## Concertation sur l'aménagement du complexe de Bellevue

### Observations du Comité pour la Loire de Demain concernant l'écoulement des crues en lit majeur et l'amélioration des continuités hydrauliques

## **Annexe : Observations lors de notre visite sur le terrain en décembre 2021 pour contribution à la réflexion...**

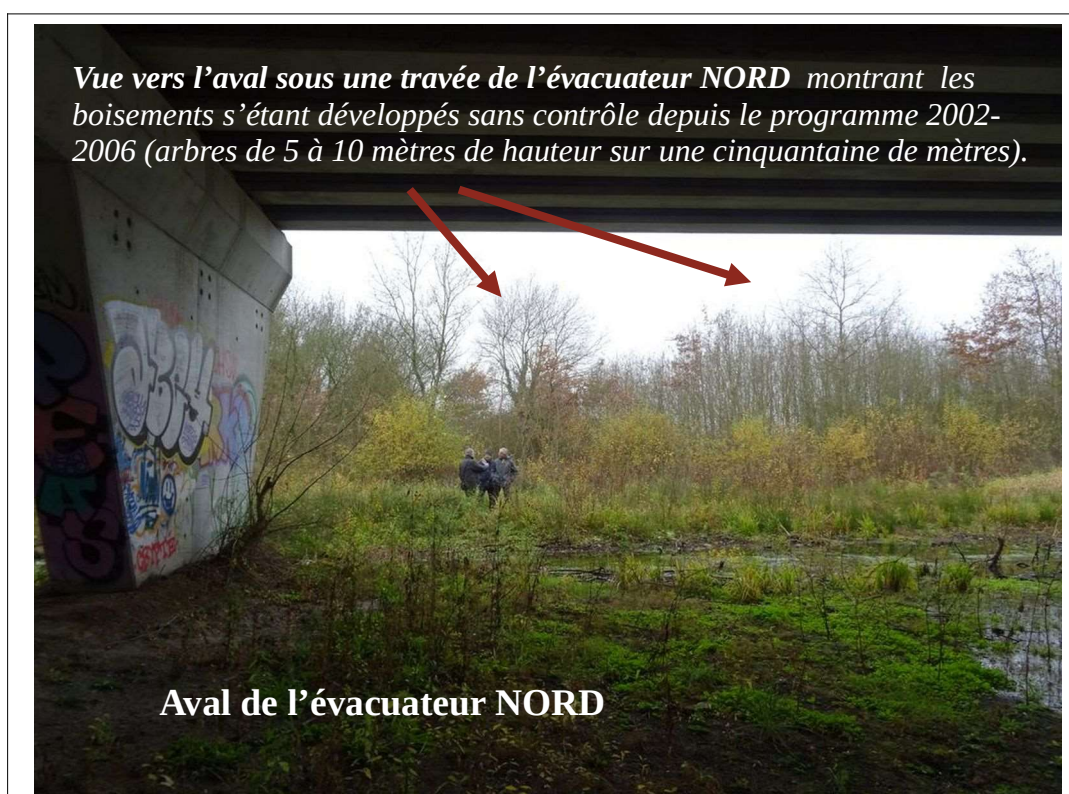
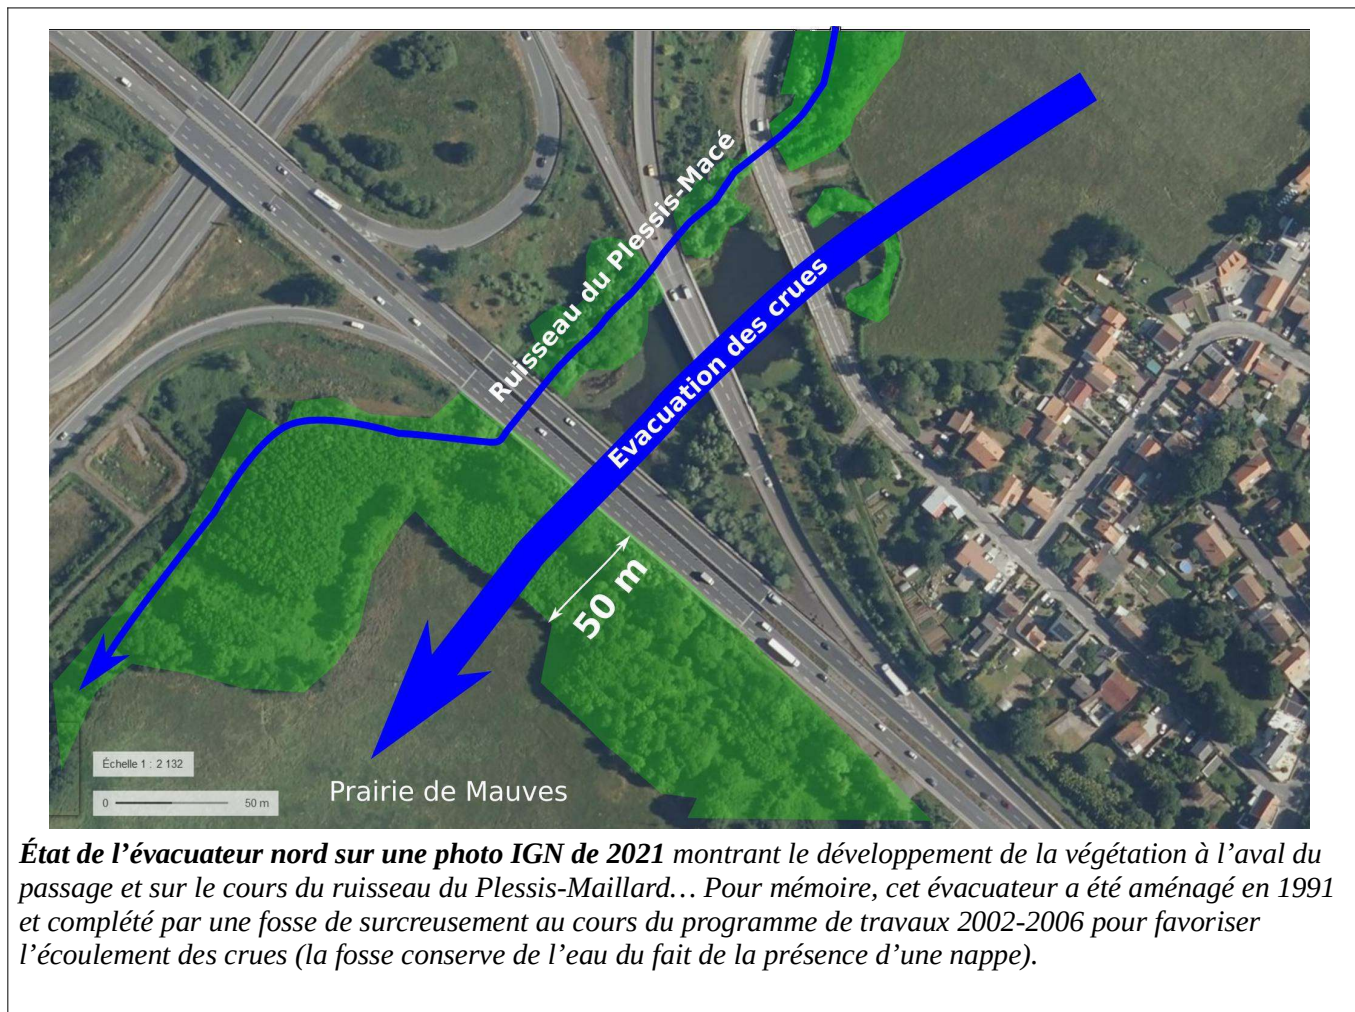
Lors de la réunion de concertation du 14 décembre 2021 à Basse-Goulaine, le Comité pour la Loire de Demain est intervenu pour souligner des insuffisances du projet vis-à-vis de l'écoulement des crues dans le lit majeur. En cause, la continuité hydraulique des évacuateurs de crue au nord et au sud du pont actuel. Par défaut d'entretien depuis une quinzaine d'années, des boisements importants se sont développés dans les prolongements immédiats de ces ouvrages ainsi que constaté lors d'une visite sur le terrain, en particulier :

- au nord du pont, l'aval de l'évacuateur nord est barré par une bande boisée de 50 mètres d'épaisseur qui fait obstacle à l'écoulement des eaux d'inondation depuis l'arrière du village de Bellevue vers la Prairie de Mauves. Le ruisseau du Plessis-Maillard contribuant à cette évacuation est également très encombré...
- au sud du pont, après la fosse de l'évacuateur correctement entretenue, l'écoulement des crues est d'abord contrarié dans son cours latéral par un promontoire de remblais ayant comblé une ancienne gravière, puis freiné par le boisement dense d'une parcelle transversale de 120 m d'épaisseur barrant la plaine alluviale depuis la route jusqu'au fleuve...

Compte tenu de la situation existante et des enjeux pour la population riveraine (village de Bellevue et vallée de la Divatte), il est nécessaire d'assurer la gestion des évacuateurs et leurs prolongements. Plus largement, à l'occasion de ce nouveau projet, la problématique des conditions d'écoulements dans le lit majeur doit faire l'objet d'une réflexion globale pour améliorer tant que possible les continuités hydrauliques et écologiques en cohérence avec le programme de rééquilibrage du lit de la Loire. Parmi les pistes de réflexion : l'aménagement de couloirs d'écoulement réservés, la suppression d'obstacles transversaux, la reconnexion et le raccordement de boires existantes en bordure de la Divatte (boires du Caillé et de Longue-mine, Boireau de St Sébastien)...

Le Comité pour la Loire de Demain demande donc que soit organisée dans le cadre de ce projet une réunion spécifique sur cette problématique essentielle.

### **1 – Evacuateur NORD en rive droite (village de Bellevue)**

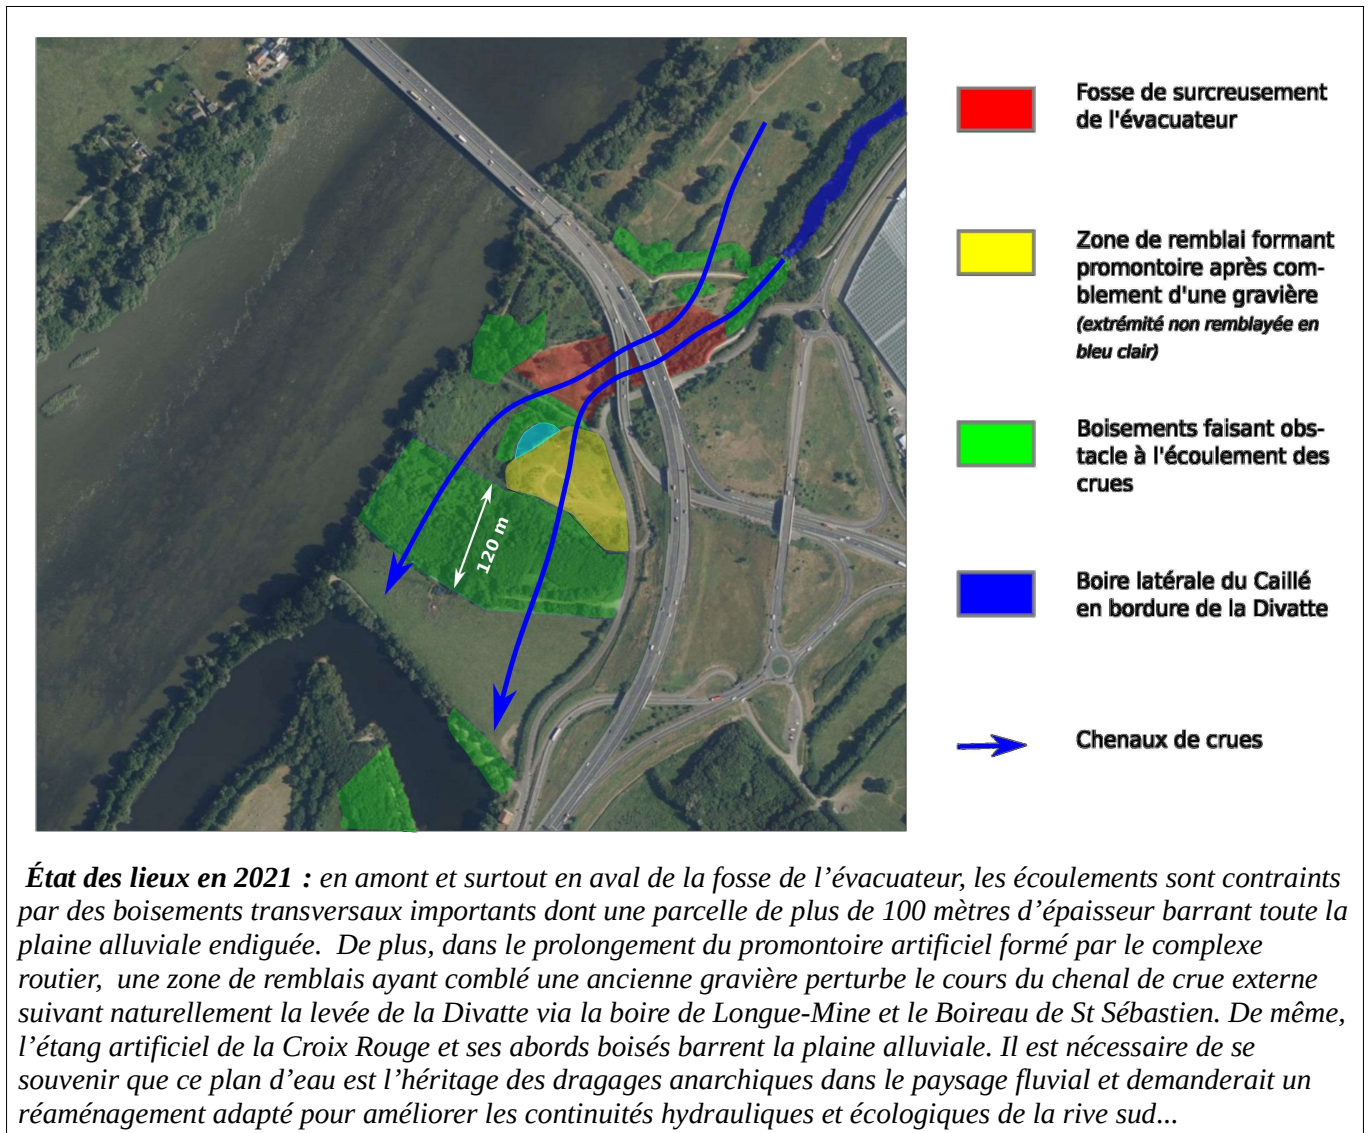
*Le passage sous les ponts partiellement rempli d'eau n'est pas très encombré. A la différence des deux autres ouvrages, le pont le plus en amont correspondant à la rue des Roches, à faible tirant d'air et bordé de rambardes métalliques, constitue un frein à l'écoulement des crues. A signaler que cette route submersible a été rehaussée récemment pour faciliter l'accès au village...*

***Amont de la fosse de surcreusement au-dessus du pont de la rue des Roches. La bordure boisée transversale est à contrôler pour ne pas créer de frein à l'écoulement des eaux ou favoriser des embâcles...***

***Ruisseau du Plessis-Maillard après son passage sous la rue des Roches, au cours souvent encombré par des arbres et des embâcles. Ce ruisseau a été reprofilé en 2002-2006 pour favoriser son écoulement...***
